Norges vassdrags- og energidirektorat,
Postboks 5091, Majorstua, 0301 Oslo
nve@nve.no

Saudasjøen, 25.06.2017

Innspel til høyring: Søknad om løyve til Risvollelva kraftverk

Figur 1 - Turløyper i Fosstveitlia

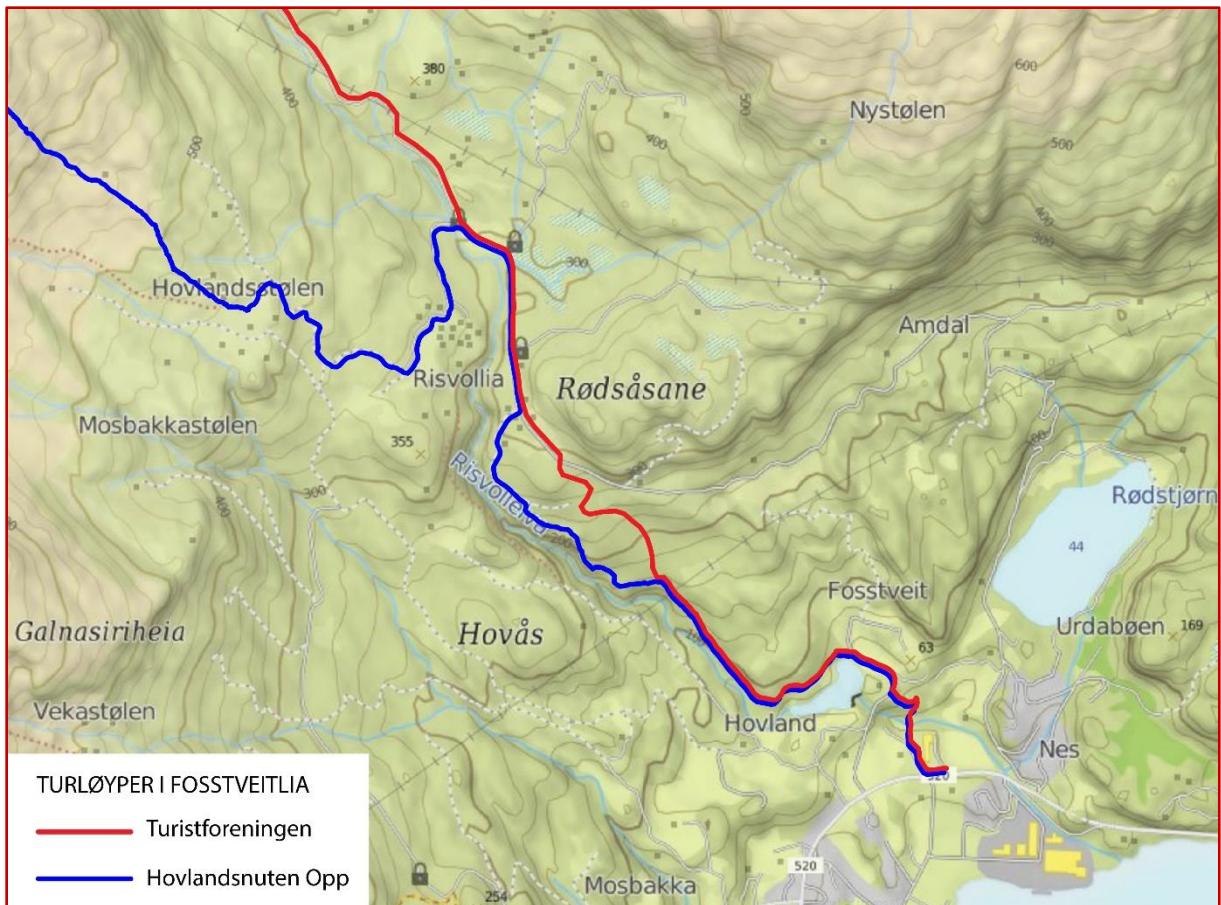
I dag går to merka turstigar gjennom områda som blir berørt av alternativ 2: Turløypa Hovlandsnuten Opp og Turistforeningen si merka løype opp til Storavassbu. Turområdet blir brukt heile året, og særskild av barnefamiliar.

I konsesjonssøknaden side 31 er det omtale av brukarinteresser, og konsekvensen av tiltaket vert sett til liten negativ. Kanskje vil dette kunne vera konsekvensen i driftfasen, sjølv om ein tur i Fosstveitlia vil verte endra når området har vore gjennom nedgraving av røyr og det skal vere ein trase på opptil 10 meter utan trer. I utbyggingsfasen vil konsekvensen av tiltaket utvilsom vera svært negativ. Samla burde konsekvensen slik sett vore sett til middels negativ for å gi eit meir balansert bilet av situasjonen. Eg etterlyser elles konsekvensvurdering for traséalternativ 1.
